## プリカットボード対応仕様の搭載装置をご使用のお客様へ

# Technical Newsletter

#tnl2015-0019j  
# 2 / 2

### プリカットボード対応仕様のサブチャックテーブル

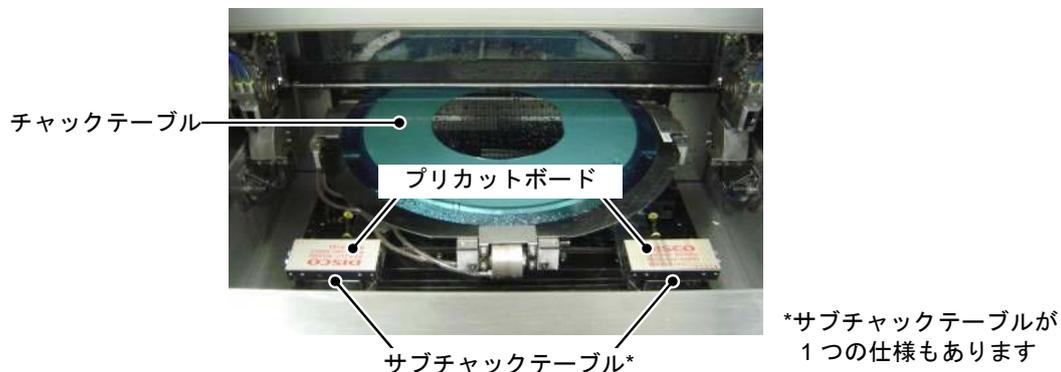
弊社ダイシングソー標準機に対する追加仕様「プリカットボード対応仕様」のサブチャックテーブルがバキューム強化タイプに変更されました。今後、出荷される装置に搭載されるサブチャックテーブルは順次、バキューム強化タイプに置き換わります。

従来のサブチャックテーブルのバキューム機構に対する以下の変更により、プリカットボードをより確実に吸着できるため、装置の更なる安定稼働につながります。

- ・真空エジェクタを2つに増やし、バキューム力を向上させました。
- ・バキューム配管内に吸い込まれた水を効率的に排出する構造とし、バキューム性能の安定性を向上させました。

従来品と比較した場合、エアの消費量がサブチャックテーブル1つ当たり 25 L/min 増加します。
